# 12#楼一层平面图 变更前

# 12#楼一层平面图 变更后

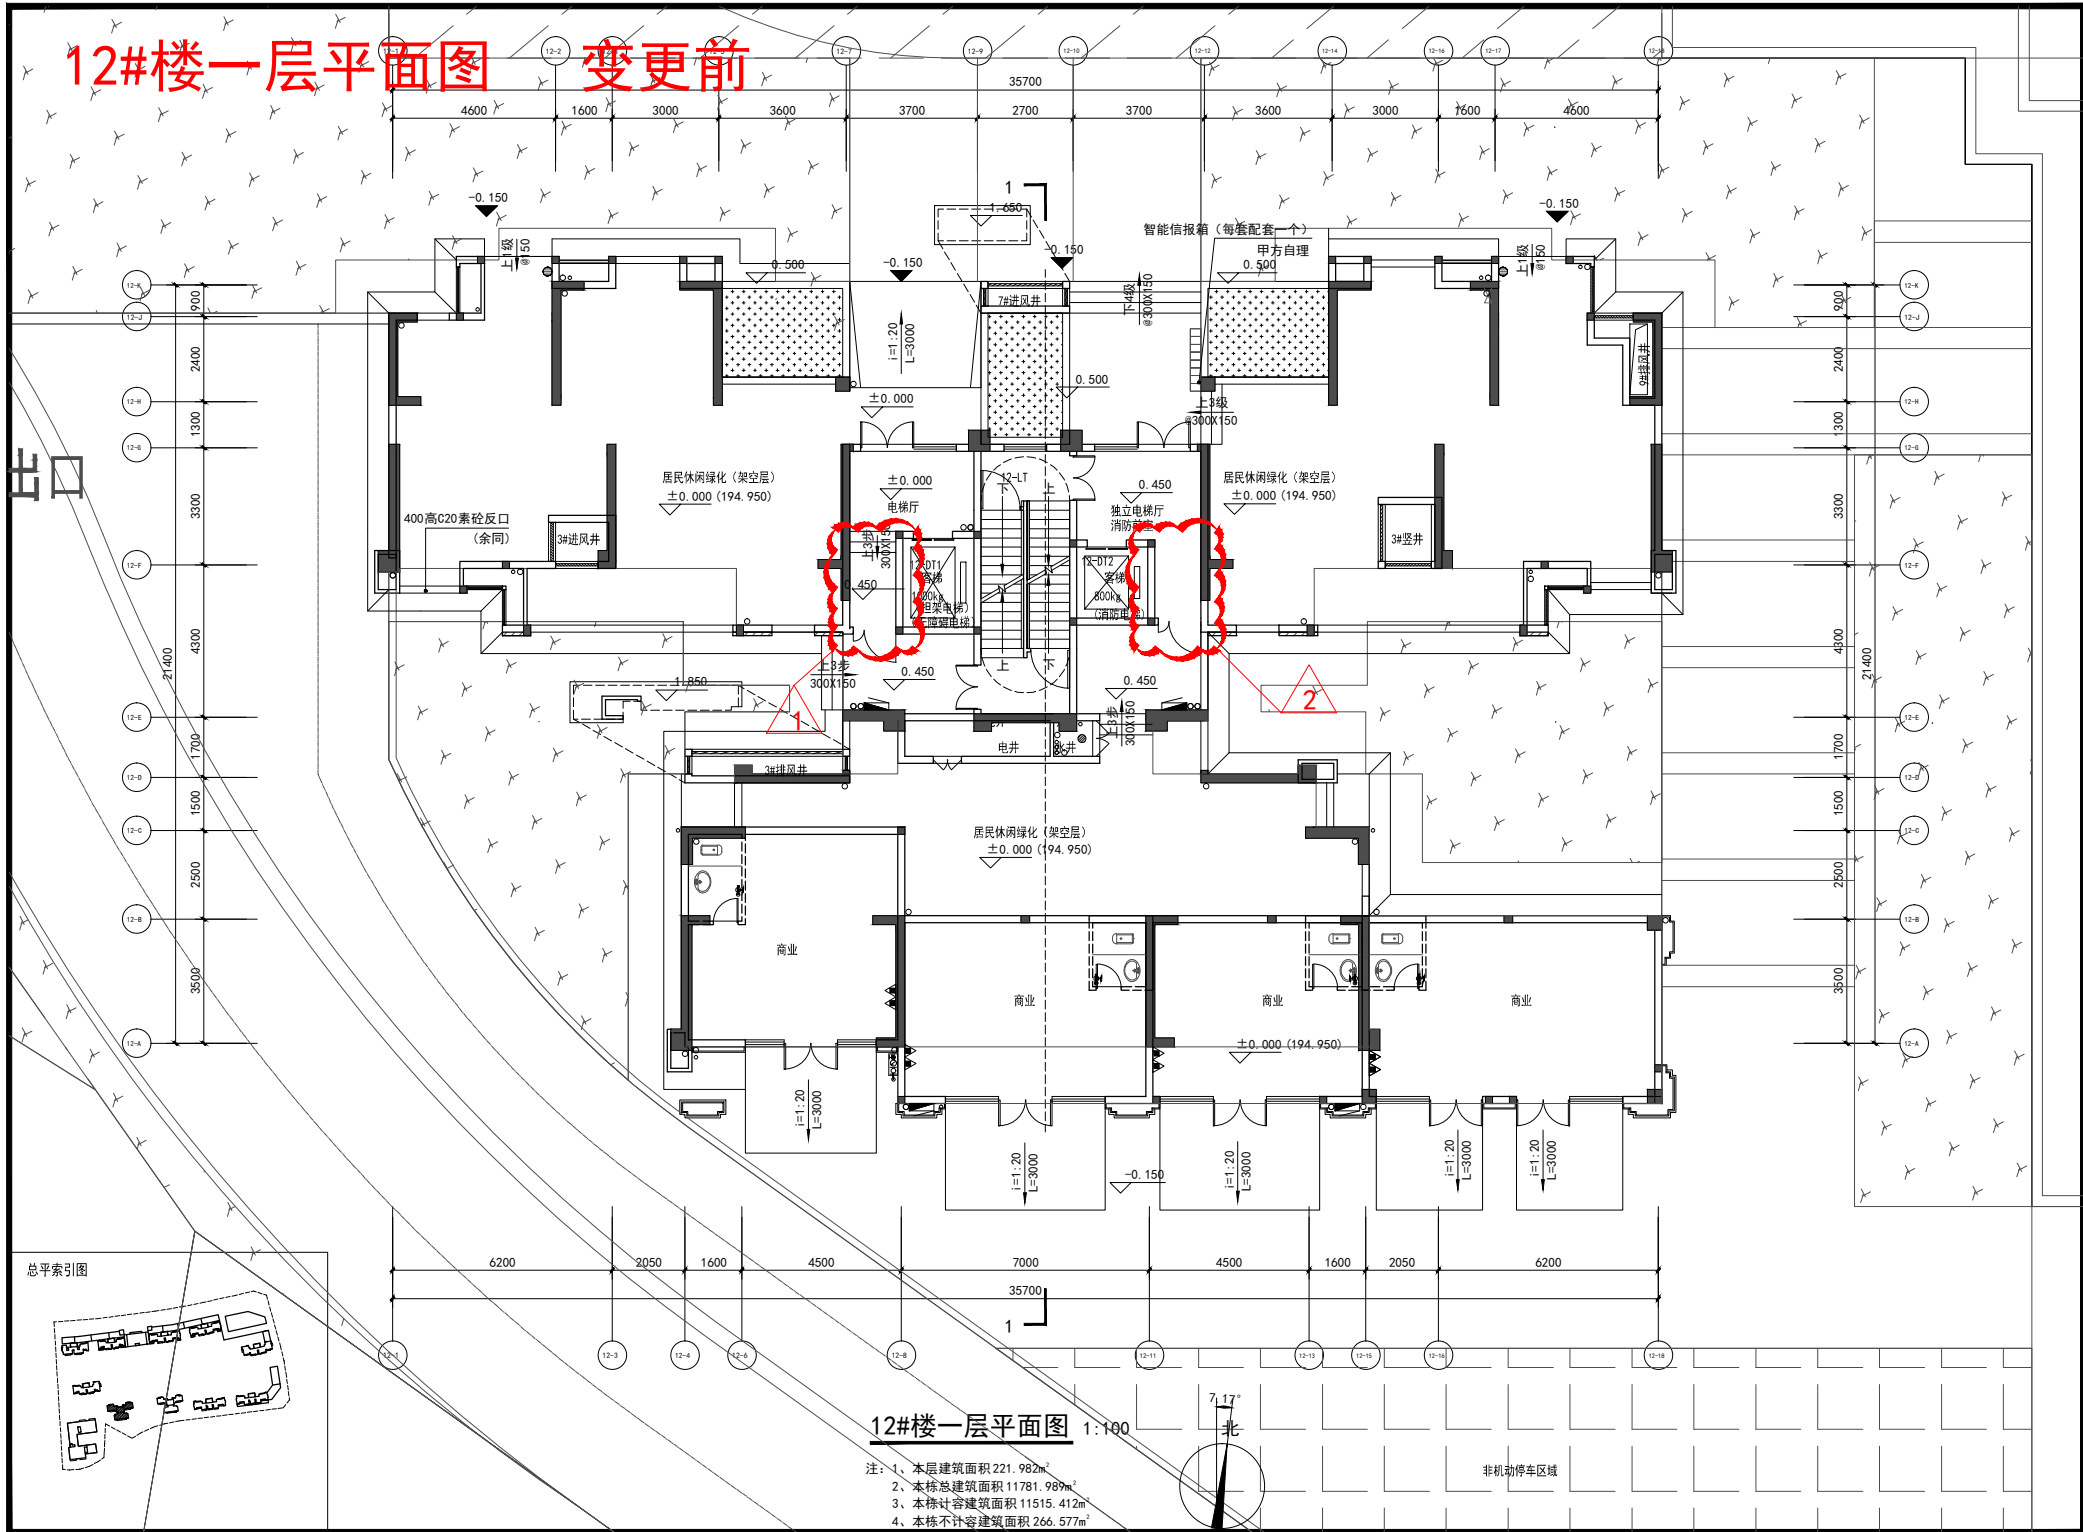
变更内容：  
1: 12-7轴与12-8轴交12-E轴与12-F轴之间的墙体北移2.1m；  
2: 12-11轴与12-12轴交12-E轴与12-F轴之间的墙体北移2.2m；
